|    | <i>Documento:</i> RISPOSTE AI QUESITI | <i>Data ricezione quesiti</i> 2 settembre 2016 |
| CUP:G18I16000040004 CIG: 6775169653 | Fornitura e posa in opera di lanterne semaforiche a LED per sostituzione di lanterne semaforiche ad incandescenza | Pagina 1 di 3 |

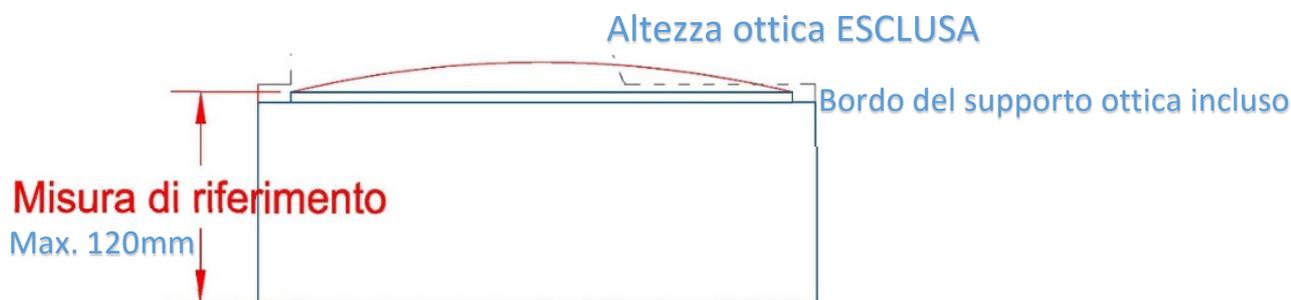
QUESITO 3) Caratteristiche generali e dimensioni della lanterna semaforica: profondità

Si chiede di precisare come debba essere effettuata la misurazione della profondità, posto che la profondità varia a seconda che si prenda in considerazione il solo corpo cassa o il corpo cassa più ottica.

inoltre si chiede di:

- chiarire quali dimensioni rilevino per il corpo cassa delle lanterne diam. 300;

Si specifica che le dimensioni della profondità della lanterna semaforica indicata al punto 8.1 del CSA sono da riferire alla sola tipologia di lanterna semaforica di diametro 200mm.

Si ribadisce inoltre, che la misura considerata al punto 8.1 per la profondità massima è la dimensione del corpo cassa incluso il bordo di attacco dell'ottica ma si esclude la lente convessa (colorata, trasparente o grigia) in policarbonato. Si correda di disegno esemplificativo in merito:
